国立研究開発法人日本原子力研究開発機構大洗研究所（南地区）

原子炉設置変更許可申請書（高速実験炉原子炉施設の変更）の本文及び添付書類の一部補正（第4回）の新旧対比表

第21.1図 A型照射燃料集合体－限界照射試験用（参考用）

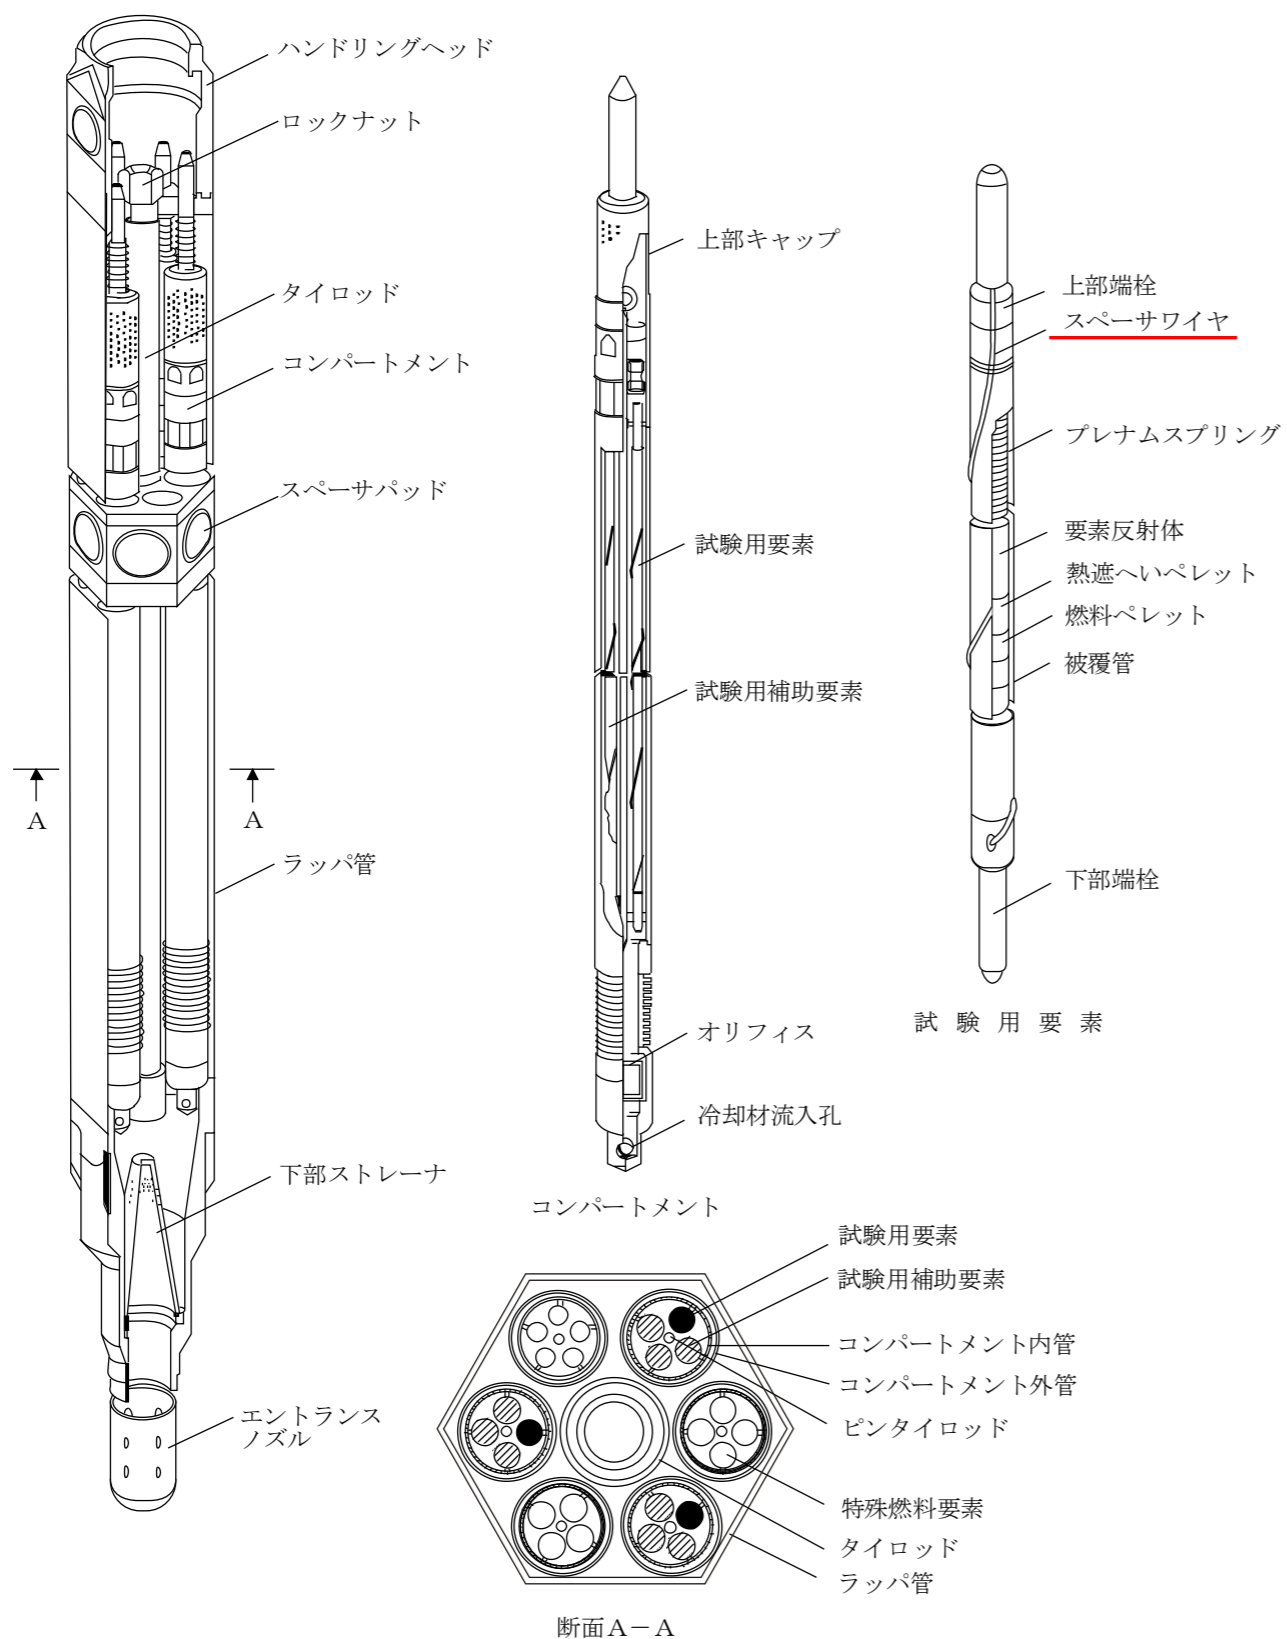
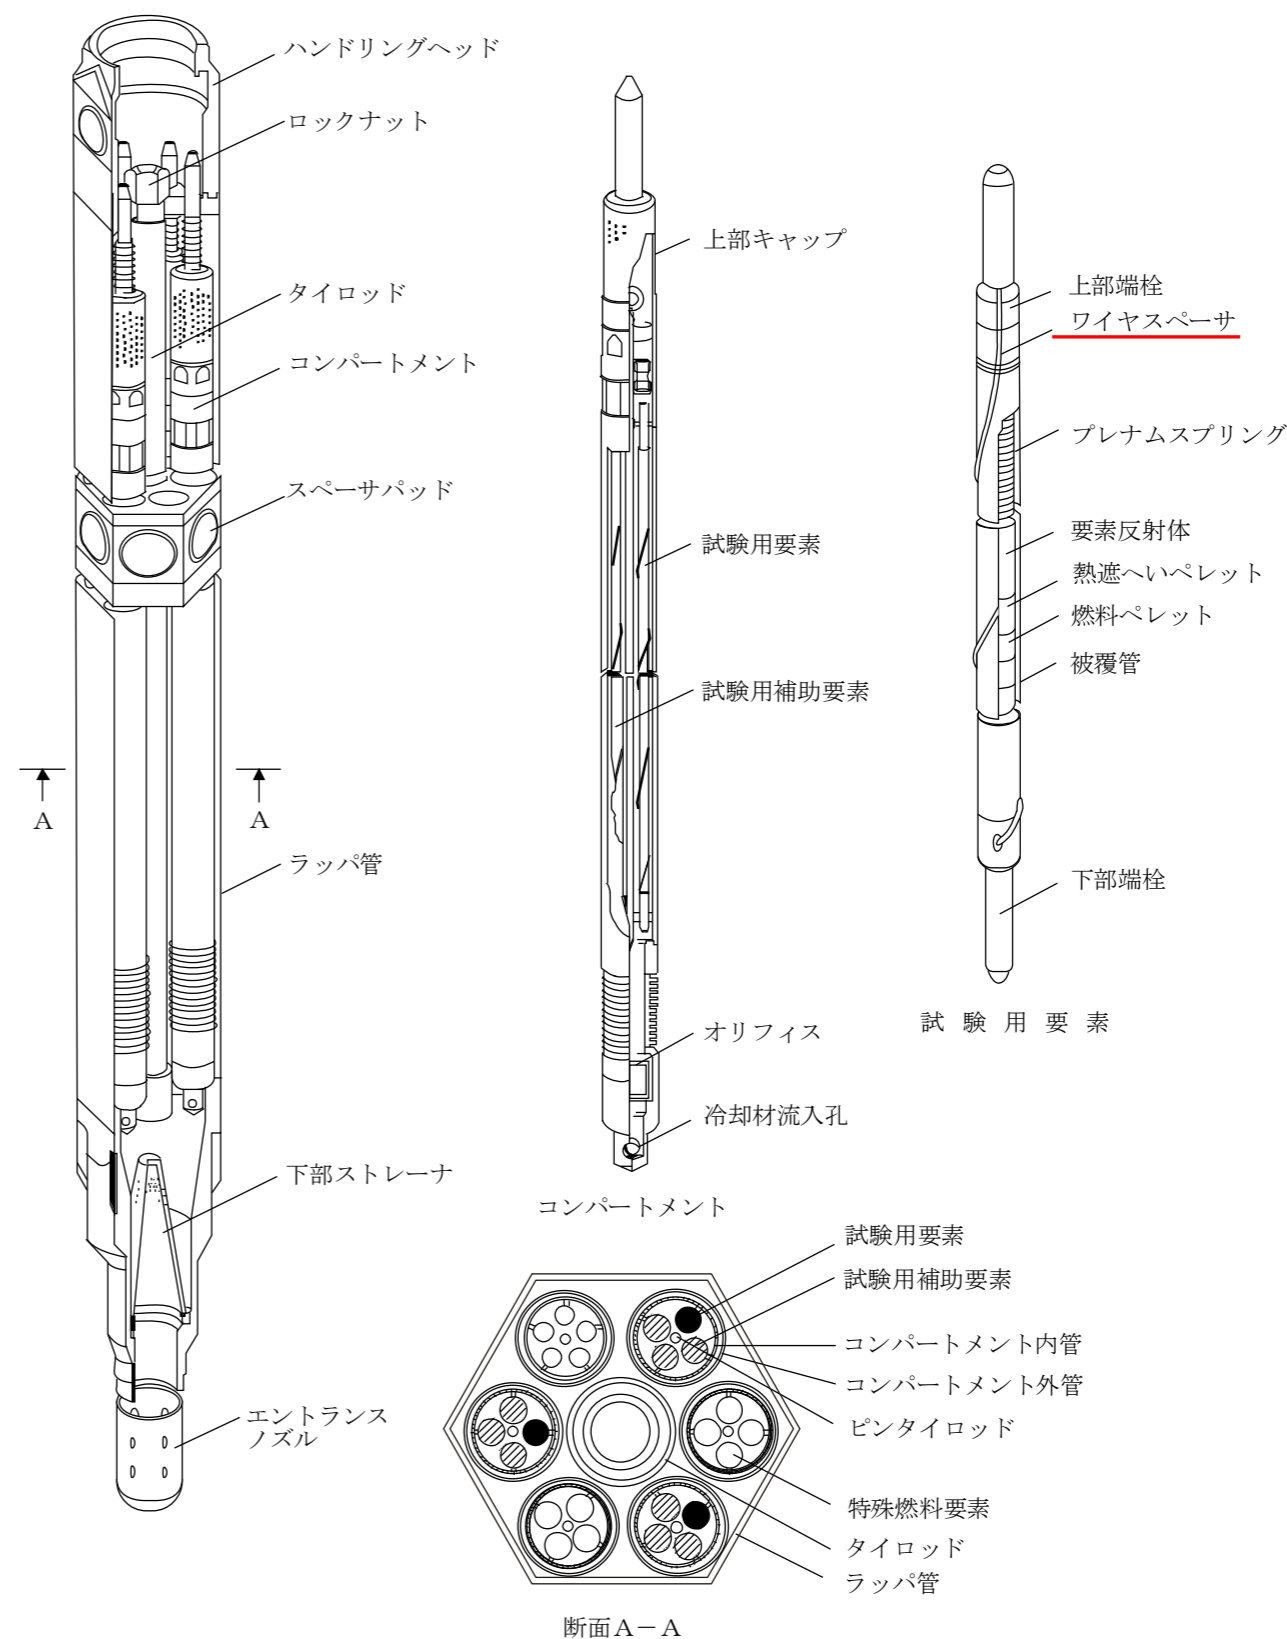
変更前 (2021. 12. 2 付補正)

変更後

第 5.5.4 図 観測記録の応答スペクトル  
(地中最深部 (T.P. -213m (G.L. -250m)))

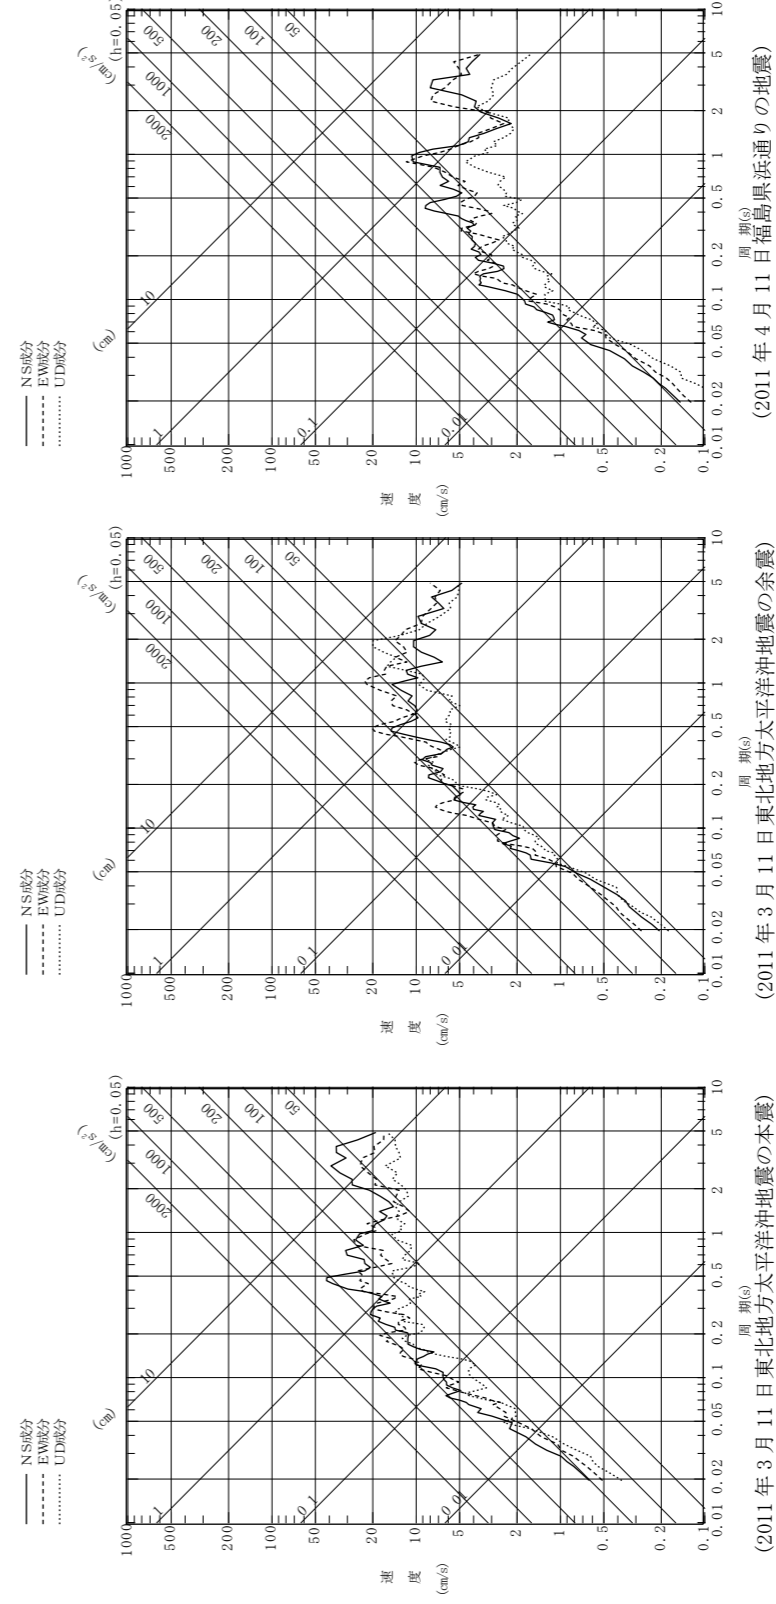
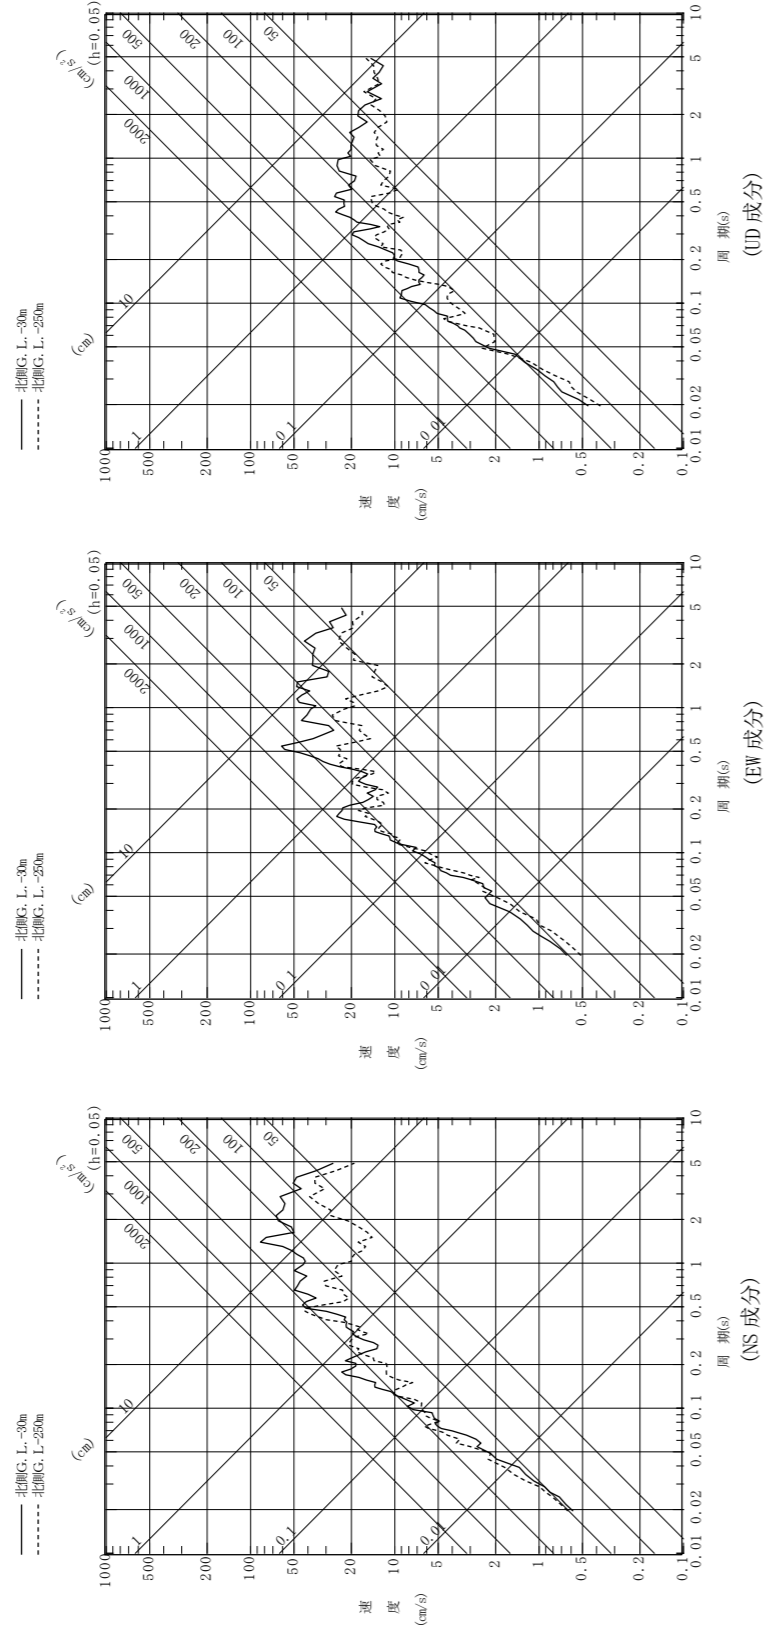
第 5.5.4 図 観測記録の応答スペクトル  
(地中最深部 (G.L. -250m))

第 8.3.2 図(1) 火砕物密度流の到達可能性範囲 (那須岳)

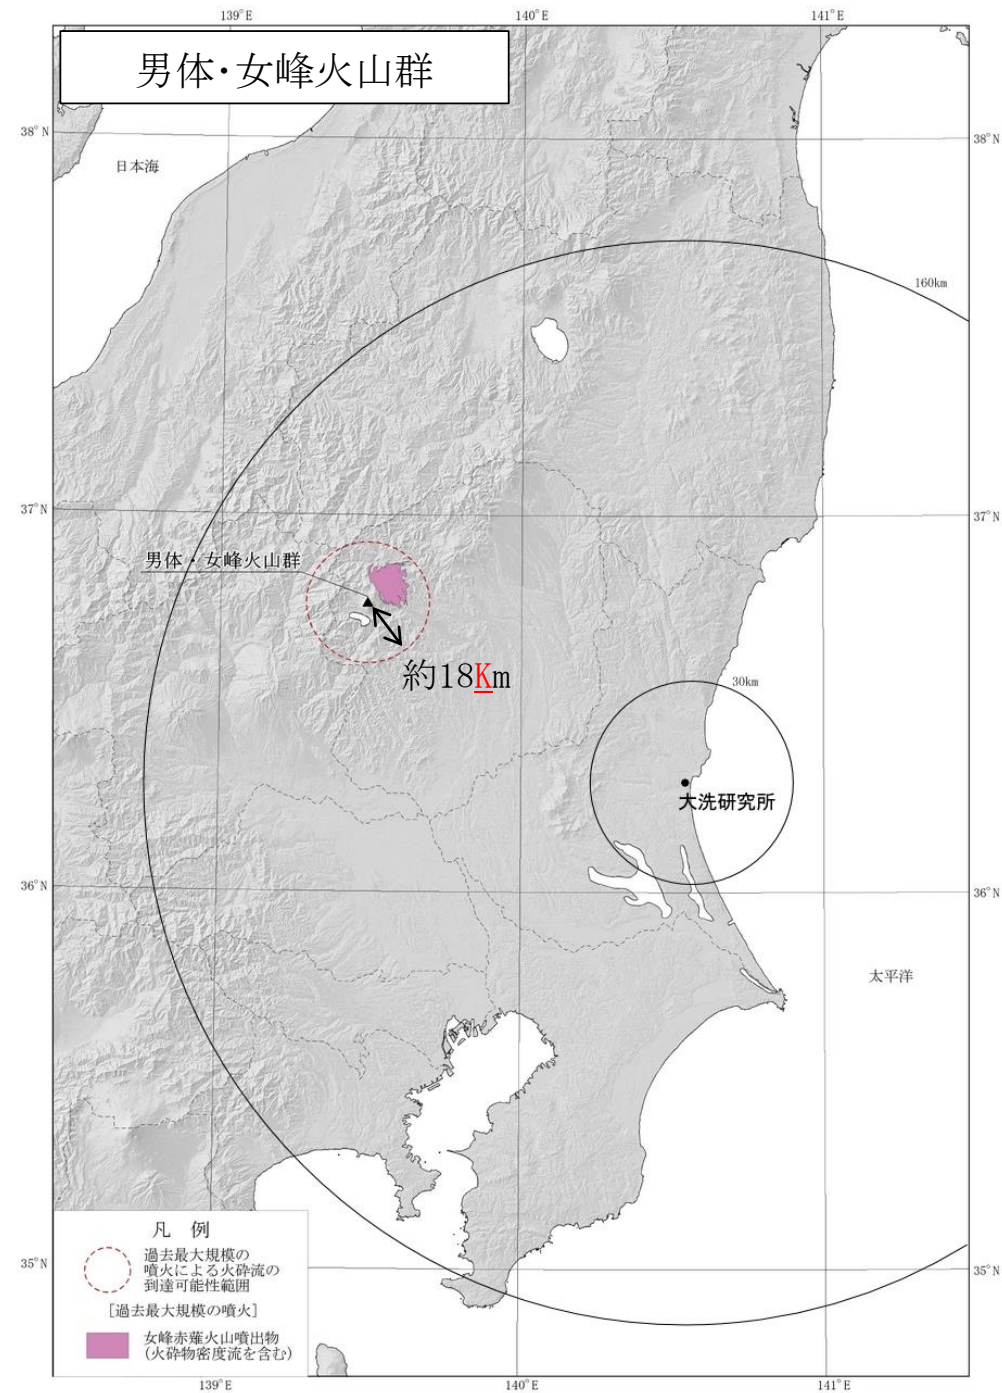
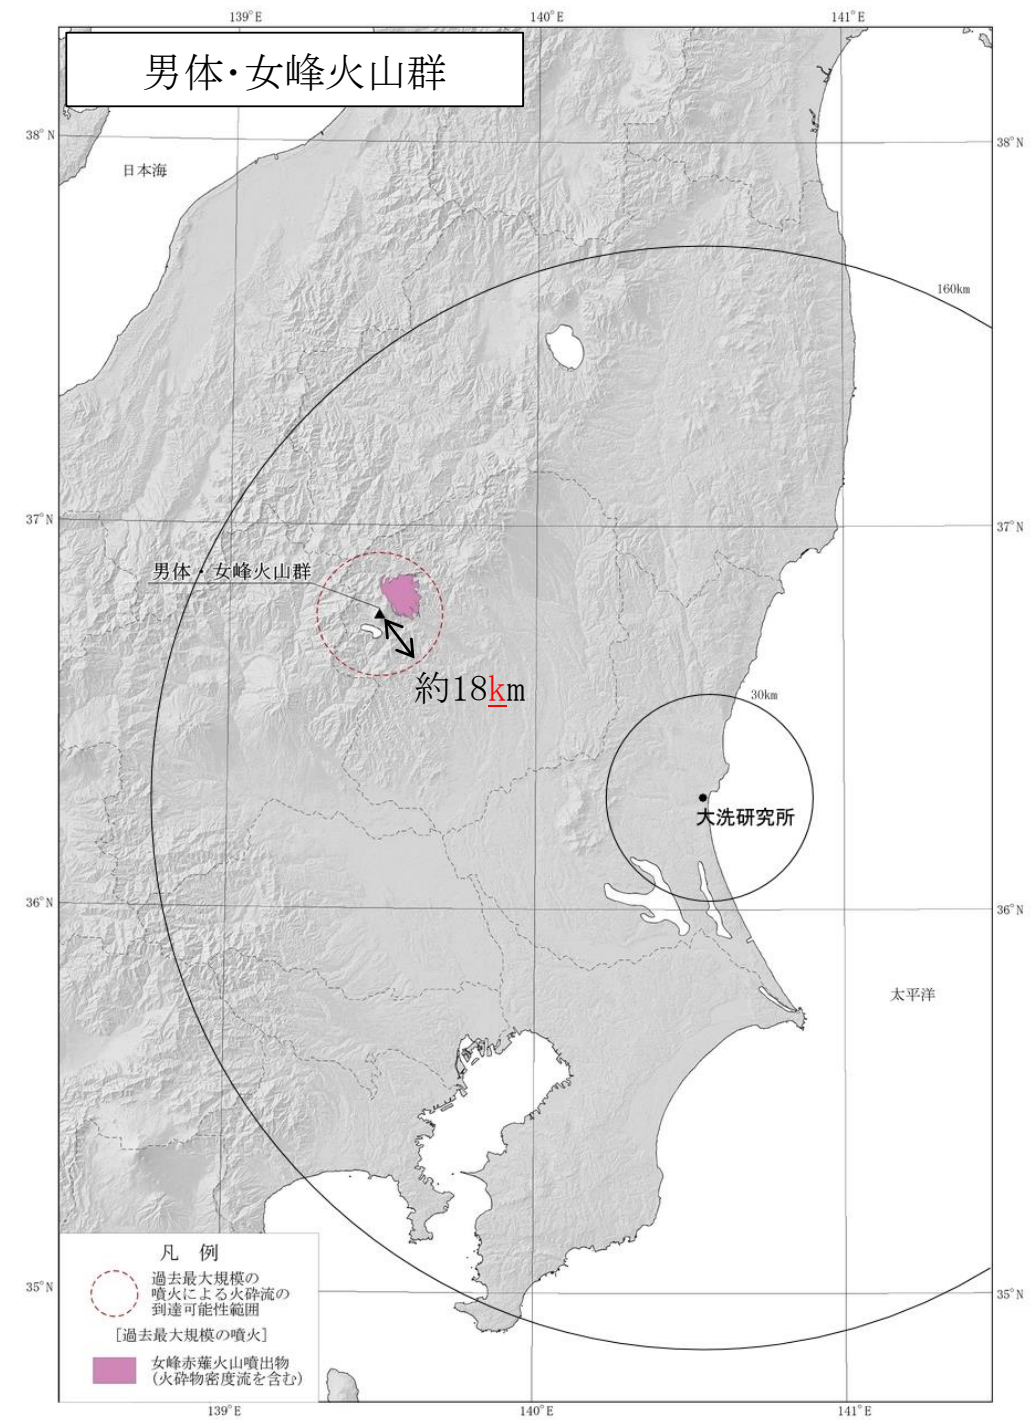
佐々木(1994)<sup>(18)</sup>, 山崎(1958)<sup>(86)</sup>に基づき作成

佐々木(1994)<sup>(18)</sup>, 山崎(1958)<sup>(82)</sup>に基づき作成
